Akce: Vyjádření statika k plánovaným rekonstrukcím v bytech č.1, č. 3 a č.9

Místo: objekt Vítězná 13

Vyjádření statika k plánovaným rekonstrukcím v bytech č.1, č. 3 a č.9 je zpracované na základě zaslaných podkladů k dotčeným bytům, zpracovatel Boa projekt s.r.o. z 07/2024.

f1- stáv. stav (bourání)

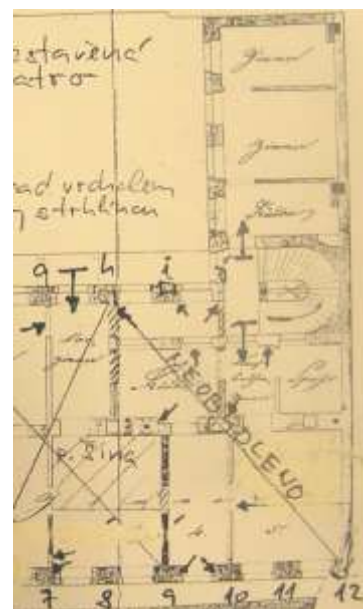
a/ příčka mezi míst. č. 103 a č.104 → vložená příčka, vybourání je možné bez dalších úprav.

b/ příčka mezi (míst. č. 103 a č.104) a míst. č. 105 → vložená příčka.

Bez dalších úprav je vybourání podmíněně možné. Nezbytnou podmínkou je otevření sondy do stropní konstrukce v koruně příčky a ověření uvedeného předpokladu. Oprávněným předpokladem je, že i zde jsou stropy s rákosáky t.z. , že obdobná příčka v 3.NP je vynášena stropními trámy stropu nad 2.NP nesoucími vrstvy podlah a spodní příčka v 2.NP je dotažena jen k spodnímu podbití na rákosových trámech. V jiném případě bude nutné kontaktovat statika, který navrhne statické zajištění (tento stav nepředpokládám).

c/ příčná stěna mezi míst. č. 102 a (míst. č. 103 a č.104) → původní příčná stěna, ztužující, navazuje na linii dvorní fasády dvorního křídla. Úprava stávajícího dveřního otvoru je bez dalších úprav podmíněně možná. Nezbytnou podmínkou je otevření sondy v ploše pod omítku v místě trhliny vedle dveřních zárubní a ověření uvedeného předpokladu.

Oprávněný předpoklad je, že stávající dveřní otvor je v místě původního dveřního otvoru, pod vnitřním roznášecím klenebním pasem. Předpokládám, že původní dveřní otvor byl širší směrem dovnitř místnosti a k zúžení otvoru došlo při vložení podélné příčky. Zasahovat do vnitřního klenebního pasu je nepřípustné !

Stávající dveřní otvor je tedy možné pouze rozšířit směrem dovnitř místnosti (směrem k uliční fasádě), tedy cca do původní polohy.

Přemísťovat dveřní otvor směrem k podélné stěně k uliční fasádě rozhodně nedoporučuji. Na styku podélné a příčné stěny je dle podkladů velkorozměrový komínový průduch a proto zde bylo pod klenutím ponechané zdivo ve všech podlažích.

d/ požadavek vybourání výplní otvorů včetně ostění při zachování překladu v podélné stěně blíže dvorní fasádě

Výplně otvorů je podmíněčně možné odstrojit. Nutnou podmínkou je brát ohled na to, že původní zárubně jak dveřní tak okenní byly zárubněmi rámovými, nosnými a z nich byla klenuta nadpraží ! Navržené řešení musí respektovat skutečný stav provedení rámových zárubní oproti nadpražím. Tedy práce je zapotřebí zahájit očištěním omítek přes nadpraží a na styku nadpraží a zárubní.

f1- stáv. stav
(bourání)

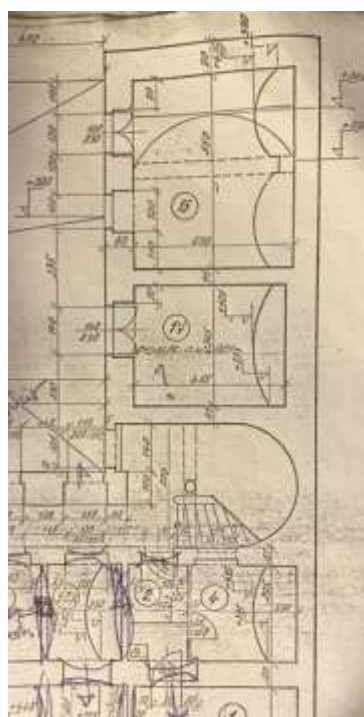
a/ stávající příčka mezi míst. č. 101 a č.102 → vložená příčka.

Bez dalších úprav je vybourání podmíněčně možné. Nezbytnou podmínkou je otevření sondy do stropní konstrukce v koruně příčky a ověření uvedeného předpokladu. Oprávněným předpokladem je, že jsou stropy s rákosáky tzn. , že obdobná příčka v 3.NP je vynesena kolmo přes stropní trámy stropu nad 2.NP nesoucími vrstvy podlah a spodní příčka v 2.NP je dotažena jen k spodnímu podbití na rákosových trámech. V jiném případě bude nutné kontaktovat statika, který navrhne statické zajištění (tento stav nepředpokládám).

b/ provedení nové příčky mezi míst. č. 101 a č.102, ale v jiném umístění, dále od podélné stěny štítu → Je podmíněčně možné. Nutnou podmínkou je, aby tato příčka byla co nejlehčí. Doporučuji SDK příčku s konstrukcí rozepřenou mezi stropy, ale s opláštěním pouze do nezbytně nutné výšky. Půjde o příčku ve směru klenutí, pod SDK konstrukci je zapotřebí provést roznášecí profil tak, aby nad rubem klenby ve vrcholu byl min 80-10 mm zásypů. Přímo zatěžovat čistý rub klenby je nepřípustné.

c/ Umístění těžkých předmětů, obecné požadavky → strop nad 1.NP v traktu nejbližší schodišti tvoří klenba o světlosti 3,65m, valená do příčných stěn. Tedy jednu nosnou stěnu pod klenbou tvoří stěna schodišťová a druhá stěna není pod linií stávající příčné příčky pod klenutím. Při úpravách v tomto bytě koncem 80tých let došlo k rozvoji poruch v stropních klenbách. O jaké úpravy tehdy přesně šlo nebylo možné dohledat. Nicméně poté bylo provedeno sepnutí tyč. táhly.

- vanu situovat podél schodišťové stěny, nad patu klenby (var.1) !
- podél nové podélné lehké příčky neumísťovat těžké skladovací skříně ! jestli jsou nutné, pak je situovat podél schod. stěny

- těžké předměty (např. zásobník TV) je zapotřebí situovat do nik nad spodním nosným zdívem. Při provádění doporučují zkontrolovat jestli stávající nika ve stěně podélného štítu o výšce cca 1,15m nevznikla vybouráním části původního komínového zdiva. Komín nad střechou vybíhá v jiném umístění, tedy musí jít o komín stromkovitý. Jestli do komín. zdiva bylo zasahováno, tak jde o svévolnou dřívější úpravy a není jasné jak je hořejší zdivo zajištěné.

- Zavěšovat těžké předměty je vhodné pouze na nosné zdivo, tedy na obvodové zdivo dvorního křídla (štítové stěny, schodišťová stěna). Příčné příčky pod klenutými pasy jsou dělicí, výplňové. Do klenutí je nepřípustné zasahovat.

f1- stáv. stav (bourání)

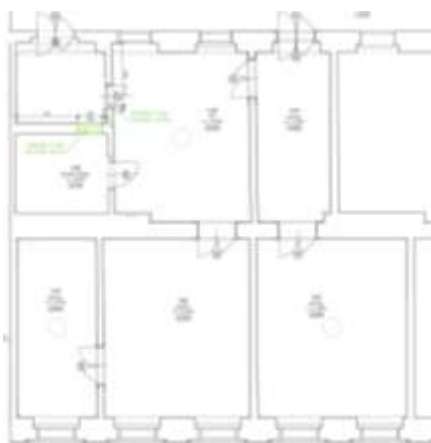
a/ Rozšíření stáv. dveří v příčné příčce – tyto dveře byly otevřené svévolně tehdejším nájemcem. Vzhledem k tomu, zdivo kolem pavlačových WC pokračovalo po výšce objektu, zde neočekávám vnitřní klenutí ve zdivu. Podobné otvory jsou provedené v 2. a 4.NP, též svévolně → Ve 3.NP lze provést širší otvor. Nad rozšířeným otvorem se provede nový překlad.

b/ Otevření nového dveřního otvoru ve vnitřní podélné stěně blíže dvorní fasádě.

O existenci či návrhu podobných dveřních otvorů v jiných podlažích v této stěně nic nevím. Jde o stěnu primárně nosnou, na kterou jsou uloženy stropní a rákosové trámy.

Upozorňuji i na to, že právě v tomto místě po lici stěny ze strany původních WC vedou stoupačky kanalizace. Otvírání nového dveřního otvoru a zabudovávání kanalizačního potrubí, které by dále oslabovalo zdivo je ze statického hlediska nepřijatelné. **V případě, že bude zvolena varianta s nově vybouraným otvorem je nutné zdivo posoudit včetně všech ostatních zásahů a oslabení.**
